改善箇所説明図②

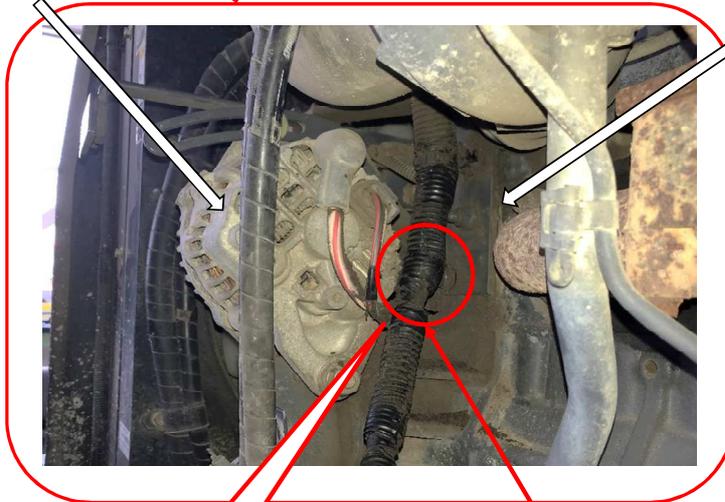
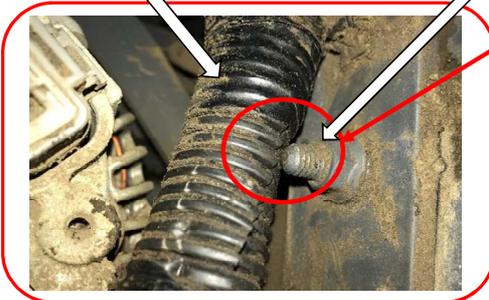
**基準不適合発生箇所**

**変更前**

**変更後**

〔 農耕用トラクタにおいて、エンジンのスタッドボルト先端が突出しているため、電気配線と干渉するものがある。そのため、走行振動等により、当該電気配線の被覆が摩耗し短絡して、最悪の場合、火災に至るおそれがある。 〕

全車両、エンジンのスタッドボルトに保護材を追加する。また、電気配線に損傷が見られるものは、電気配線を新品に交換する。
